Betr.: Planfeststellungsverfahren

„6-streifiger Ausbau der A 565 zwischen der Anschluss-stelle Bonn-Endenich und dem Autobahnkreuz Bonn-Nord in Bonn von Bau - km 10+ 108 bis Bau - km 11+ 900 einschließlich Brückenneubauten und Stütz- und Lärmschutzwänden sowie Entwässerungseinrichtungen“

hier: Einwendung des Verkehrsclub Deutschland VCD Bonn/Rhein-Sieg/Ahr e.V.

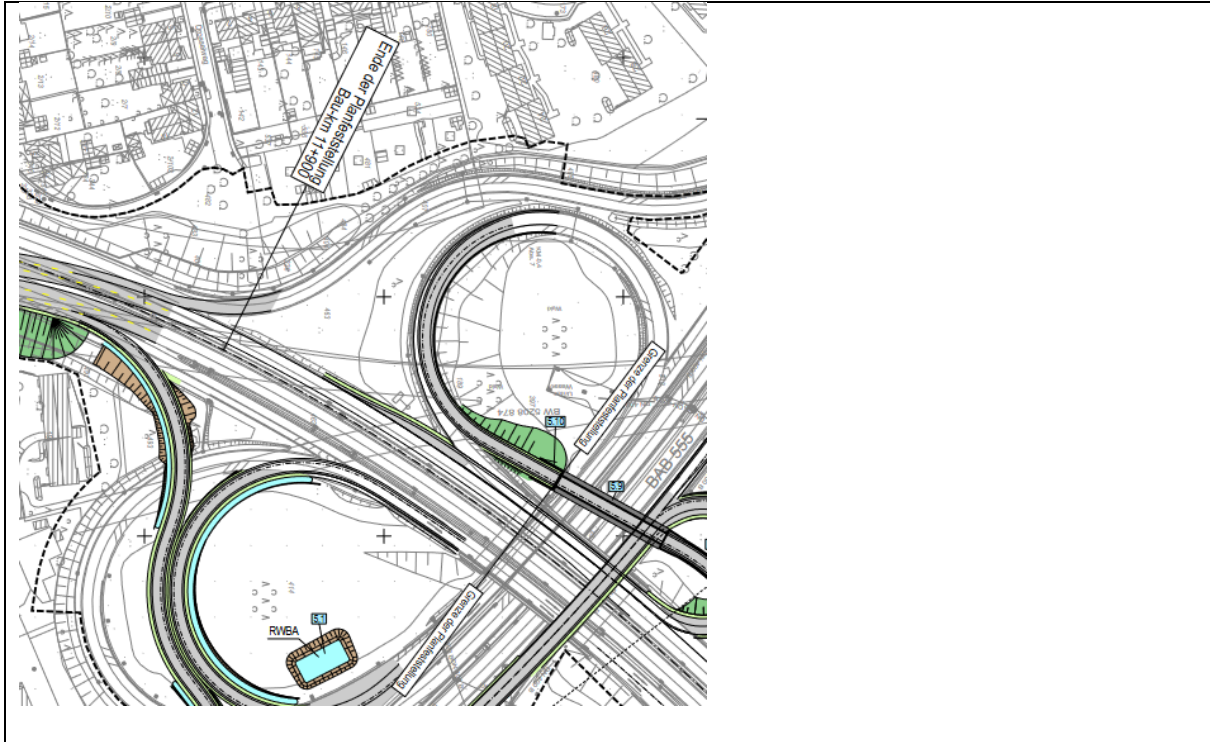
Die Baumaßnahme ist in der Bekanntmachung des Amtsblattes mit „ zwischen der Anschlussstelle Bonn-Endenich und dem Autobahnkreuz Bonn-Nord in Bonn von Bau-km 10+ 108 bis Bau km 11+ 900 “ falsch bezeichnet. Gemäß Bekanntmachung beträgt die Streckenlänge für die Planfeststellung demnach 11,900-10,108=1,792 km.

Die Baumaßnahmen reichen aber tatsächlich von südöstlich des Endenicher Eis bis nordöstlich des AK Bonn Nord auf der A565. Sie beinhalten auch Teile der A555 sowie den

Potsdamer Platz. Dies ist auf einem Flyer der Autobahn GmbH sowie den Lageplänen zu Endzustand und Bauzustand dargestellt. Sowohl auf dem Flyer als auch den Lageplänen beginnt die „Grenze der Planfeststellung“ bei Bau-km 9+780“ und umfaßt die A565 bis östlich der Kölnstraße / nördlich der Straße „Am neuen Lindenhof“ bei km 12+665. Somit beträgt auf der A565 die tatsächliche Länge der Baumaßnahme $12,665 - 9,780 = 2,885$ km. Die Differenz beträgt $2,885 - 1,792 = 1,093$ km. **Allein die Überschrift der Bekanntmachung ist somit grob falsch und irreführend.**

Die „Grenze der Planfeststellung“ liegt bei der A555 bei km 0.425; dies ist in der Bekanntmachung überhaupt nicht erwähnt.

Auch die Baumaßnahmen für die Einbeziehung des Potsdamer Platzes sind nicht im Bekanntmachungstext erwähnt.

Des Weiteren ist der komplette Neubau des Endenicher Eis nicht erwähnt. Der Neubau des Endenicher Eis umfaßt, so wie auf der Baustelle zu sehen, unter anderem die Verlegung der Stützmauer um mehrere Meter nach außen, in Richtung der bestehenden Wohnbebauungen. Hierdurch wird die Durchfahrtsbreite für die A565 um mindestens 2 Spuren vergrößert. Die Nichteinbeziehung des Neubaus des Endenicher Eis/B56/A565 in das Planfeststellungsverfahren ist geradezu sträflich. Vor wenigen Monaten wurden schon Rodungsarbeiten an den Auf-/Abfahrten des Endenicher Eis durchgeführt. Es wird gefordert, dass die Bezirksregierung Köln (Planfeststellungsbehörde) im weiteren Verfahren Stellungnahme zu diesem vorzeitigen Beginn der Baumaßnahme A565 nimmt. Ebenso wird gefordert, dass für diese Maßnahme Natur-Ausgleich erfolgt; es ist darzulegen, wo und wie dieser Ausgleich durchgeführt wurde.

VS01_A565_44_4004_FE_AE_05_2_04_LP_Bauzustand_01.pdf Blatt 4

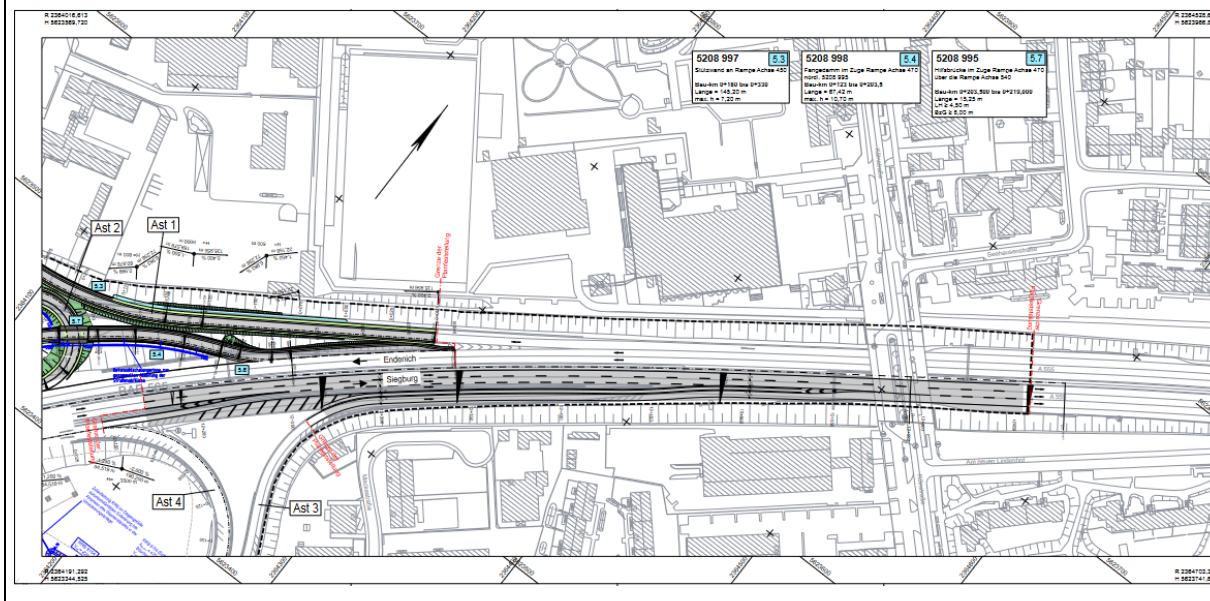
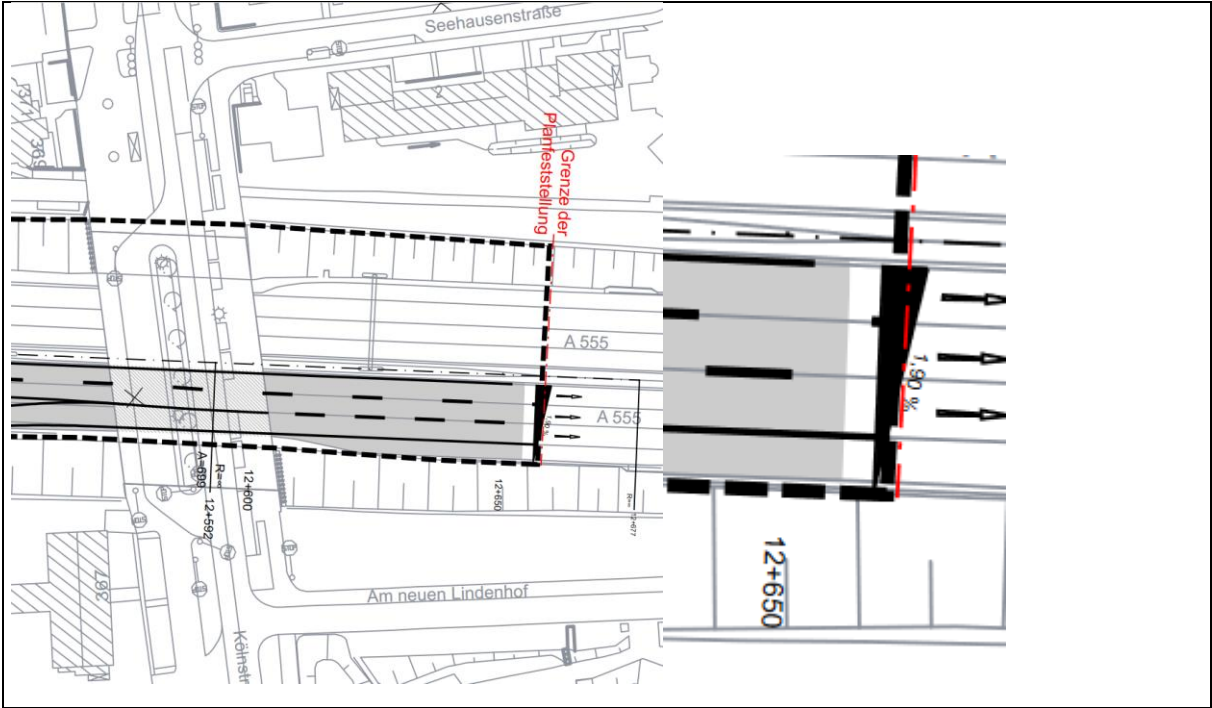
Die östliche „Grenze der Planfeststellung“ liegt bei ca. km 12+665 östlich der Kölnstraße und nördlich von „Am Neuen Lindenhof“.

VS01_A565_44_4004_FE_AE_05_2_03_LP_Bauzustand_01.pdf

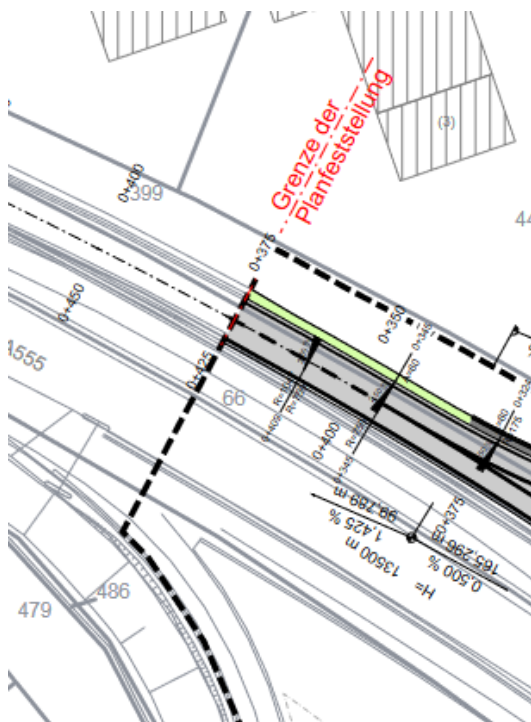
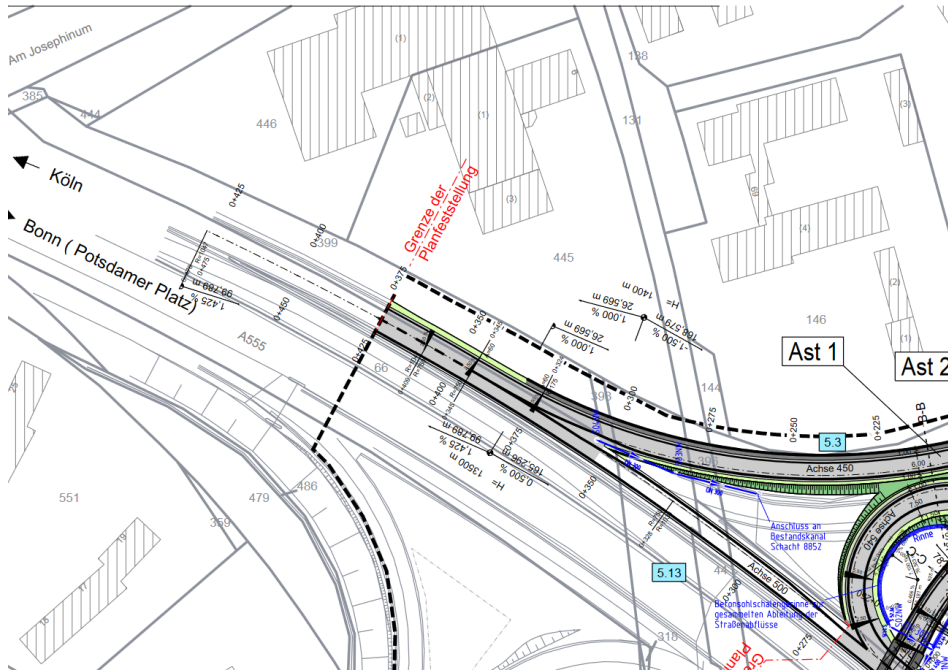
Die Grenze der Planfeststellung liegt bei der A555 bei km 0.425 und 0.375 . Die A555 fehlt im Bekanntmachungstext ganz.

Fazit: Es handelt sich hier um einen groben Fehler in Bekanntmachung und Auslegung. Die Bekanntmachung ist falsch und die bisherigen Auslegungen und Deckblätter ungültig und entsprechend nachzuholen: Die Auslegung ist noch einmal neu durchzuführen!

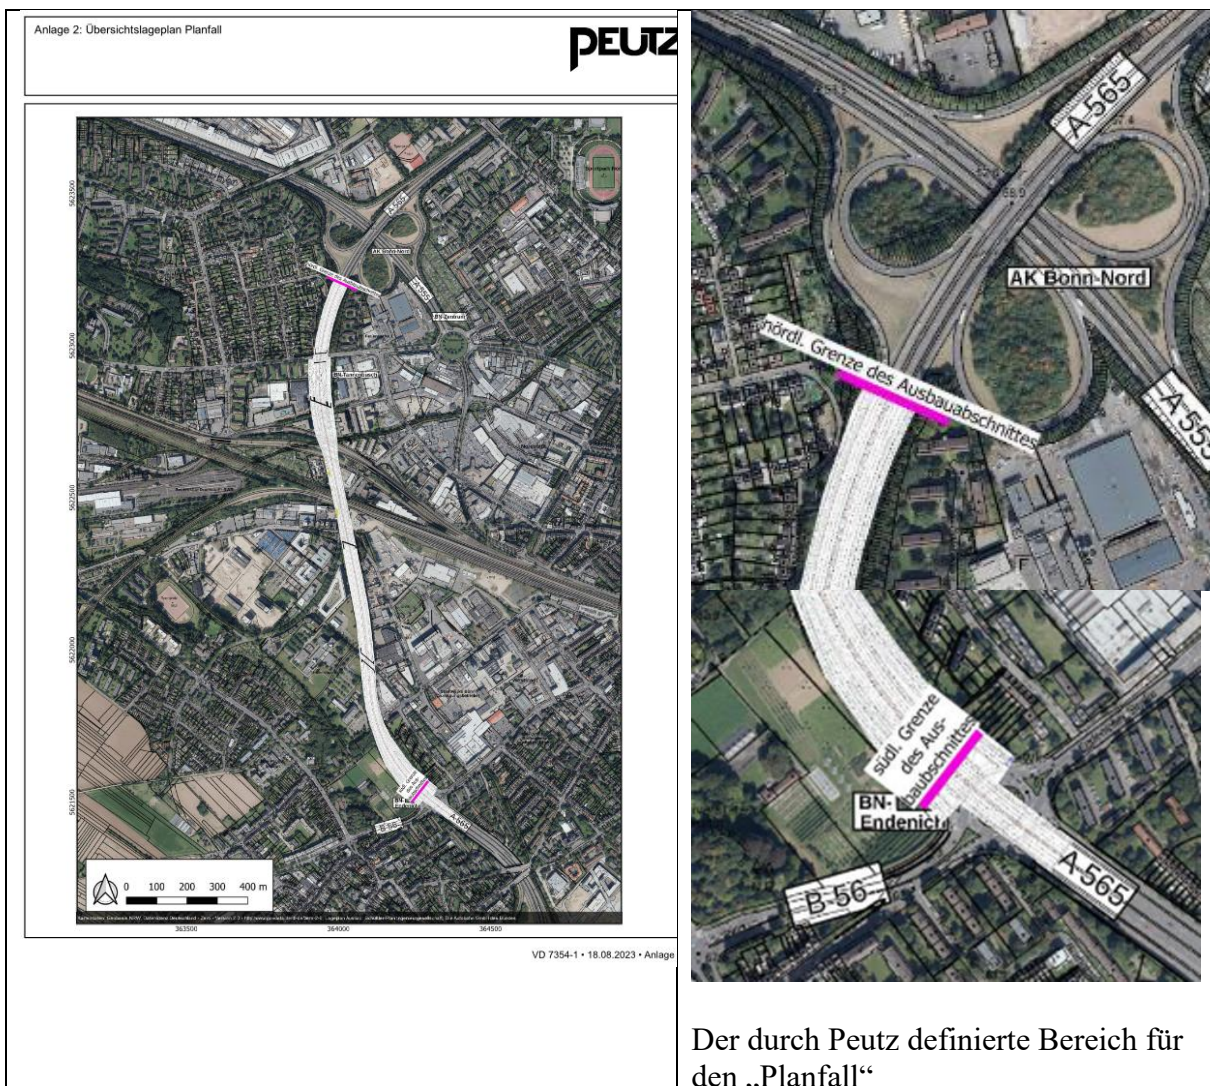
Gemäß „Unterlage 17-2_D2_A565_44-4004_FE_DB2_AE_172_D2_Luftschadstoffuntersuchung_02“ (https://www.moratorium-a565.de/wp-content/uploads/2023/12/17.2-A565_44-4004_FE_DB2_AE_17-2_D2_Luftschadstoffuntersuchung_02.pdf) ist der „Planfall“ durch den folgenden Bereich in weiß markierten Abschnitt definiert :

<p>- beginnt mit der „südl. Grenze des Bauabschnitts“, der gemäß Illustration nördlich des Endenicher Eis beginnt; - endet mit der „nördl. Grenze des Bauabschnittes“, der südlich des Autobahnkreuzes Bonn-Nord endet.</p>
--	--

Somit ist die Peutz-Untersuchung der Emissionen beschränkt auf Grundlage der Definition der Bekanntmachung „ zwischen der Anschlussstelle Bonn-Endenich und dem Autobahnkreuz Bonn-Nord in Bonn von Bau-km 10+ 108 bis Bau km 11+ 900 “ .

Die **tatsächlichen Grenzen für die Baumaßnahmen**, die, wie oben dargestellt,

- bei der A565 zwischen Bau-km 9+780“ und bis östlich der Kölnstraße / nördlich der Straße „Am neuen Lindenhof“ bei km 12+665 liegen, inklusive des Umbaus/Erweiterung des Kreuzes Nord , sowie - die A555 bis km 0.425 sowie
- den Potsdamer Platz

umfassen, werden beim Peutz-Gutachten etc nicht beachtet.

Das Peutz-Gutachten mit dem Thema „Luftschadstoffuntersuchung“ ist somit für dieses Planfeststellungsverfahren wertlos.

Straßenbauverwaltung Regionalniederlassung Ville-Eifel (RNL VE)	Unterlage / Blatt-Nr.: 5.2 / 2 Lageplan bauzeitlich BAB A565 Bau-km 10+950 - 11+900 Maßstab: 1:1000
--	---

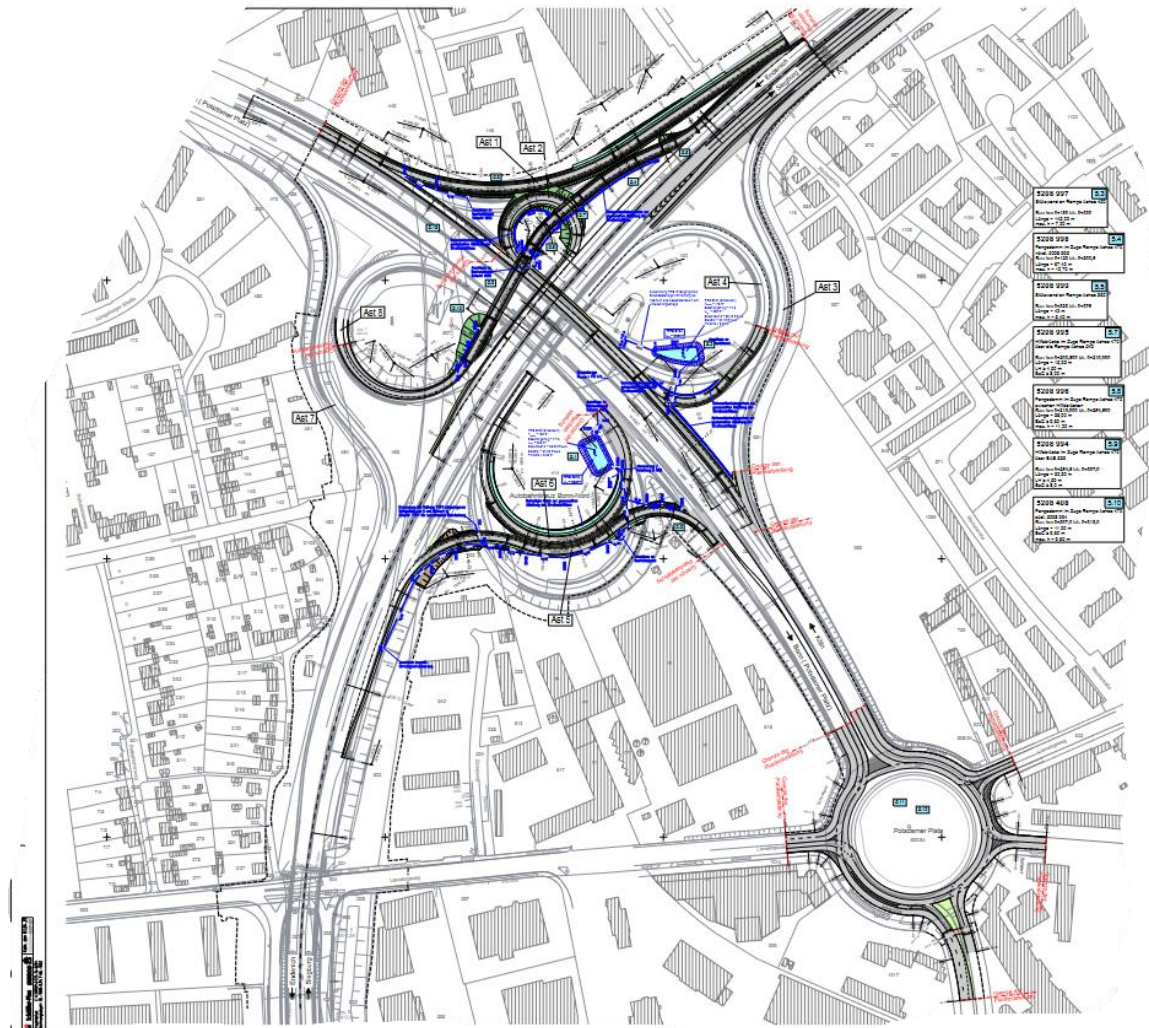
Desweiteren ist der Begriff „Lageplan bauzeitlich“ falsch und irreführend: Die zu wesentlich höherer Leistungsfähigkeit umgebauten Neubauten und komplexen Brückenbauten am Kreuz Nord und der dann „Turbokreisel“ genannte Postdamer Platz sind KEIN Provisorium und sollen bestehen bleiben. Siehe auch Generalanzeiger Bonn https://ga.de/bonn/stadt-bonn/tausendfuessler-in-bonn-strassen-nrw-haelt-an-abriss-und-neubau-auf-a565-fest_aid-46513871

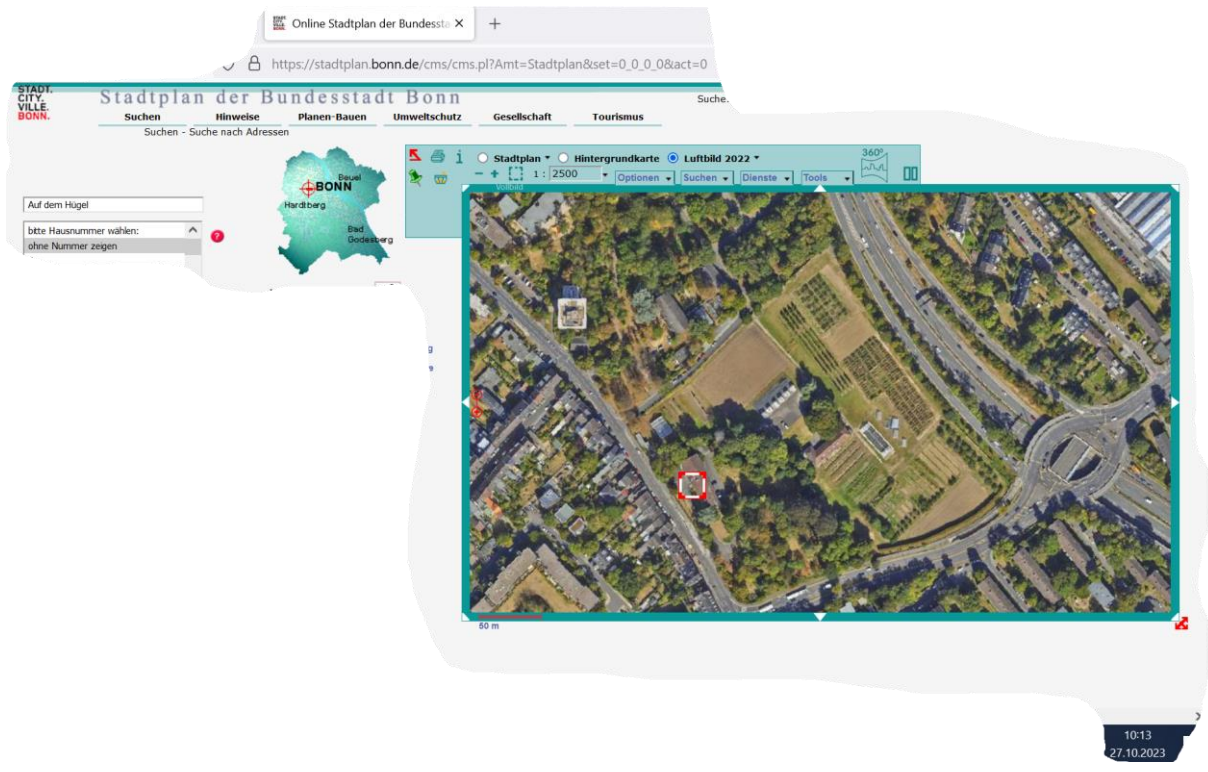
Dieser Paragraph des UVPG ist in diesem Planfeststellungsverfahren **nicht** eingehalten. Die Unterlagen enthalten keinen Hinweis auf das Landschaftsschutzgebiet gem. Bebauungsplan 7522-4 . Im Bebauungsplan 7522-4 ist ein Landschaftsschutzgebiet ausgewiesen.

In einem Landschaftsschutzgebiet ist eine Bebauung durch eine Autobahnabwasseranlage nicht zulässig. Die positive Einwirkung auf das Klima durch das bestehende Landschaftsschutzgebiet ist in den Gutachten des Deckblattes 2 nicht evaluiert und beschrieben worden. Bebauung durch die Autobahn GmbH und „Landschaftsschutzgebiet“ schließen sich aus. Die Planunterlagen sind deshalb nicht genehmigungsfähig. Die Autobahn GmbH darf letztendlich nicht hier bauen.

Abbildung 5: Netzausschnitt des Verkehrsmodells (Kartengrundlage: OpenStreetMaps-Mitwirkende, Open Database License)

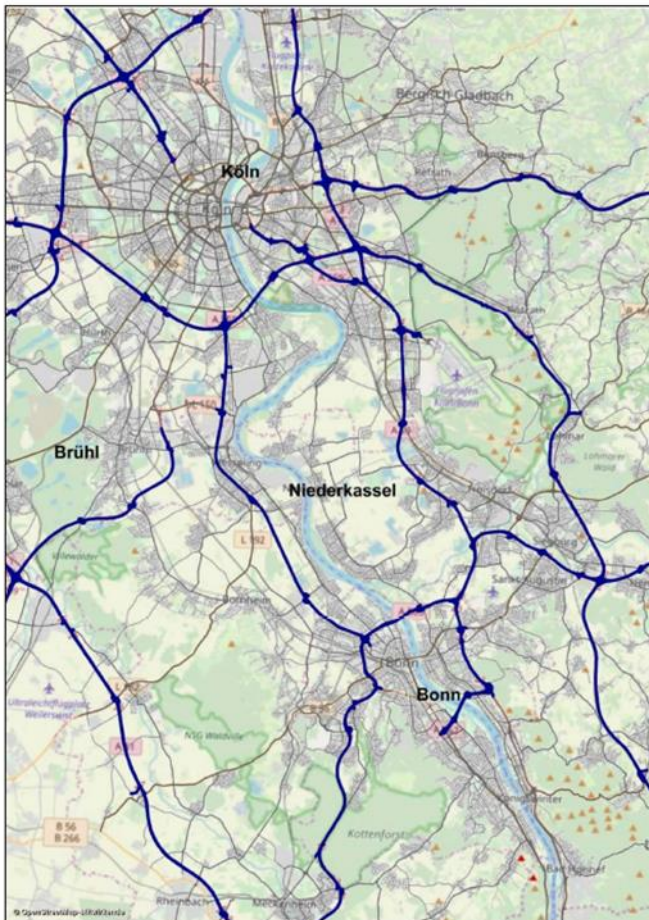
Der o.g. Netzausschnitt des Verkehrsmodells, im THG-Gutachten dargestellt, berücksichtigt nicht die Rheinspange, die zu Mehrverkehr auf der A565 führen wird. Somit ist das Verkehrsmodell falsch.

Insofern ist die Vermutung im THG-Modell, dass *„durch den Ausbau des Tausendfüßlers kein zusätzlicher induzierter Verkehr zu erwarten ist“* schon insofern unrichtig, weil die Rheinspange und der Ausbau der A565 zu Mehrverkehr führen werden. Nicht berücksichtigt ist, dass die A565 auf 6 und mehr Fahrspuren ausgebaut wird, somit die „Leichtigkeit des Verkehrs“ wesentlich erhöht wird und es schon deswegen zu induziertem Verkehr kommen wird. Der induzierte Verkehr wegen des Ausbaus weiterer Autobahnteile kommt hinzu: u.a.
